泊発電所3号炉 有効性評価 比較表

付録3 重大事故等対策の有効性評価に係るシビアアクシデント解析コードについて（第3部 MAAPコード）

女川原子力発電所2号炉	泊発電所3号炉	相違理由
<p>6. 指摘事項6（資料No. MAAP-6）</p> <div style="border: 1px solid black; padding: 5px; margin: 10px 0;"> <p>事業者自身が行った実験解析の結果の例をどこかで説明すること。</p> </div> <p>【回答】</p> <p>MAAPコードの妥当性確認のための実験解析は、MAAPコードの保守・改良を行う米国EPRIが実施し、MAAPユーザーズマニュアルにその結果を記載して、ユーザーに提供している。</p> <p>また、実験解析、ベンチマーク解析等についてはMAAPユーザーズグループ会議にて議論を行う機会が設けられている。</p> <p>新規バージョンが配布された際に事業者側では、付属のインプットデータを用いて解析を実施し、付属のアウトプットデータとの一致を確認するとともに、一部の代表的なケースについて、確認解析も実施している。これらに加えて、MAAPユーザーズグループを通じて、コードに係る最新情報を入手している。</p> <p>事業者側での確認解析においては、入手可能な入力データを用いた代表的なベンチマーク解析を実施し、MAAPユーザーズマニュアルの実験解析結果や公開されている実験結果との比較を実施しているが、ここでは、4.2章に示した実験解析のうち、BWRにおいて特徴的な炉心構成を模擬した実験であるCORA実験の中から、試験バンドルのサイズが大きく、より実機の体系に近いCORA-18実験を対象として解析結果を示す。</p> <p>別図3-6-1から別図3-6-3にCORA-18実験でのエレベーション550mmにおける燃料被覆管の温度変化、チャンネルボックスの温度変化及び制御棒の温度変化をそれぞれ示す。温度挙動は実験結果に比べて高い温度で推移するものの、全体的な温度挙動は、実験期間全体において測定値の温度挙動をよく再現している。</p> <p>【参考文献】</p> <p>[1] FZKA-6030, S. Hagen, P. Hofmann, V. Noack, L. Sepold, G. Schanz, G. Schumacher, “Large Bundle PWR Test CORA-18: Test Results”, April 1980</p> <p>[2] MAAP4 User’s Manual</p>

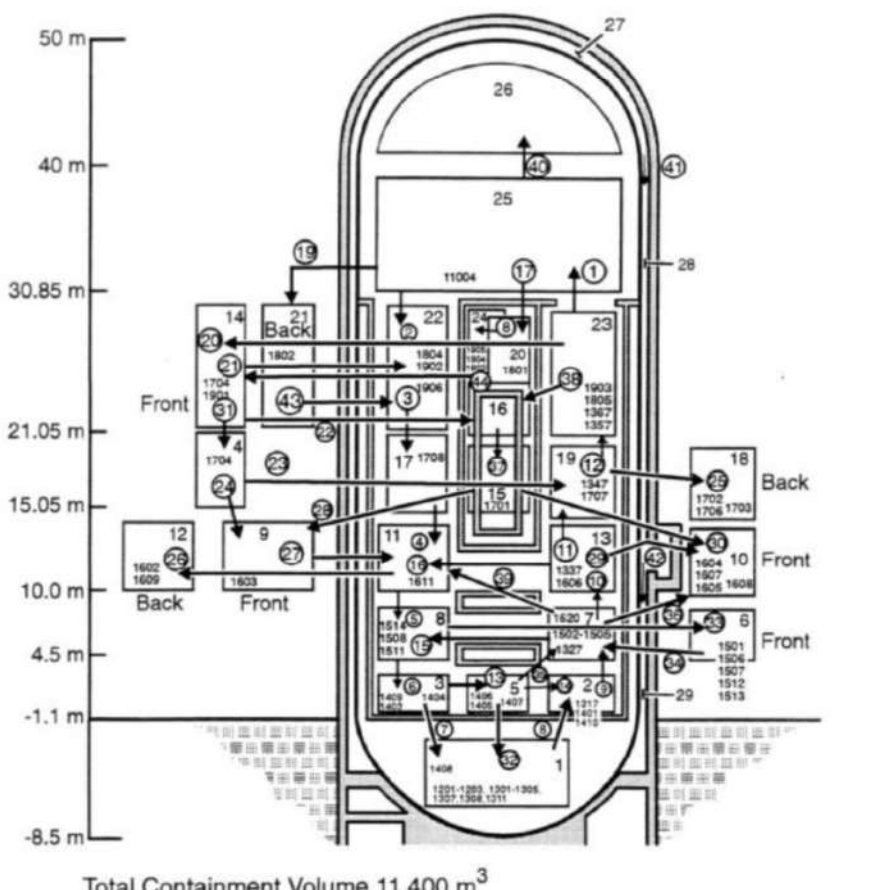
女川原子力発電所2号炉	泊発電所3号炉	相違理由
<p>10. 指摘事項 10（資料 No. MAAP-10）</p> <div style="border: 1px solid black; padding: 5px; margin: 10px 0;"> <p>実験解析におけるジャンクションの設定値の決め方について説明するとともに、実機における設定値の決め方について考え方を説明すること。</p> </div> <p>【回答】</p> <p>MAAP コードでは、原子炉圧力容器、原子炉格納容器及び原子炉建屋をノードと呼ばれる領域で分割しており、これら各領域間を結合するために、ジャンクションと呼ばれる流体の流れを評価できるモデルを用いて評価している。このうち、原子炉圧力容器内や逃がし安全弁による原子炉圧力容器から原子炉格納容器への流路などは、MAAP コードにて個別にモデル化されている。ここでは、原子炉格納容器及び原子炉建屋におけるジャンクションについて説明を行う</p> <p>(1) ジャンクションの設定値について</p> <p>ジャンクションは、原子炉格納容器や原子炉建屋のノード間の流体の移動を考慮する場合に設定し、気体及び液体の流れを評価する。これらジャンクションを介した流量は、気体では圧力差及び密度差、液体では圧力差及び密度差に加えて水頭差による駆動力と流動抵抗が釣り合うように求められる。ジャンクション内に水位が形成されると、気相、液相それぞれで流体の流れを評価する。ここでは代表して、気体の流れについて説明する。気体の流れについては、以下の式(1)によって流量を計算する。</p> $K W ^{n-1}W = P_1 - P_2 + \rho_2 g(Z_2 + L - Z_1) \quad (1)$ <p>K: ジャンクションの流動抵抗 ($n=2$ のとき $(1/m\cdot kg)$, $n=1$ のとき $(1/m\cdot s)$) W: ジャンクションの流量 (kg/s) n: 流動状態に依存した乗数 (-) P: ノード圧力 (Pa) ρ: ノード内の気相密度 (kg/m^3) g: 重力加速度 (m/s^2) Z: ジャンクションの接続高さ (m) L: ジャンクション長さ (m)</p> <p>ジャンクションに関連する入力として以下を与えることとなる。</p> <ul style="list-style-type: none"> ・流れ方向（「水平」、「垂直」） ・接続位置（接続高さ Z） ・開口部形状（幅 X_R, 高さ X_θ） ・長さ L ・流路面積 A

女川原子力発電所2号炉	泊発電所3号炉	相違理由
<p>なお、流れ方向を「水平」と選択した場合は、接続位置がノード間で同じとなり、また、ジャンクション長さは評価に使用されないため、右辺第三項は0となる。</p> <p>実機におけるノード分割では、壁などに囲まれた物理区画を模擬したノード（区画）として設定し、吹き抜けや扉などの開口部を模擬したジャンクションを組み合わせ、同じ特徴を有する空間を集約することを基本として設定している。別図3-10-1に実機におけるジャンクションの設定例を示す。</p> <p>入力については、実機的设计情報に基づいて与えている。ジャンクションの入力の与え方の一例として、別図3-10-1に○で示した、ペDESTALからドライウエルへの開口部を模擬したジャンクションの入力の設定方法について以下に述べる。</p> <p>この開口部はペDESTALからドライウエルに繋がる水平の流路となっているため、流れ方向を水平とする。ペDESTALの床から、開口部下端までの高さを接続高さとして入力するが、水平ジャンクションの場合は、先述した通り式(1)で使用している項は0となる。開口部は矩形であり、実際の形状からジャンクションの幅、高さを与える。この開口部が貫通するペDESTAL壁の厚みをジャンクションの長さとして与えるが、水平ジャンクションの場合は、先述した通り評価には使用されない。さらに、開口部の面積をジャンクションの流路面積として与え、これらの入力に基づき、式(1)によってジャンクションの流量が評価される。</p> <p>なお、ジャンクションの流動抵抗 K については、MAAPの実験解析から導出されたものではなく、一般的な知見^[1]に従っているものである。通常の流れにおいては、流動状態に依存した乗数 n は2となり、この場合の流動抵抗は以下の式から算出される。</p> <div style="border: 1px solid black; width: 200px; height: 150px; margin: 10px auto;"></div> <p style="text-align: right;">(2)</p> <p style="text-align: right;">(3)</p> <div style="border: 1px solid black; padding: 5px; margin-top: 10px;"> <p>本資料のうち、枠囲みの内容は商業機密に属しますので公開できません。</p> </div>

女川原子力発電所2号炉	泊発電所3号炉	相違理由
<p>(2)実験解析によるジャンクションの模擬について</p> <p>CSTF 実験解析（4.2.4章）においても実機と同様の考え方に基づき、上部区画全体、遮へい壁と燃料取替キャビティより外側となる下部区画、及び燃料交換キャビティにノード分割し、アイスコンデンサ下部扉、漏えいパス及び再循環ファン流路等をジャンクションとして設定している。これらのジャンクションの入力についても実験装置の形状に従って入力を与えている。本実験解析に用いたノード分割数やジャンクションの数は有効性評価における実機解析と同等であるが、実験解析結果は実験結果をよく再現している。</p> <p>なお、HDR 実験解析（4.2.3章）では、壁に囲まれた複数の区画を有する格納容器を模擬するためにノード分割数が多くなっているが、ノード分割やジャンクションの設定は基本的に実機と同様の考え方に基づいており、このような複雑な体系においても、実験結果はよく再現されている。</p> <p>[参考文献] [1]機械工学便覧基礎編 流体工学（日本機械学会）</p>  <p>別図 3-10-1 MAAP ノード分割図の例（図 3.3-6）</p>
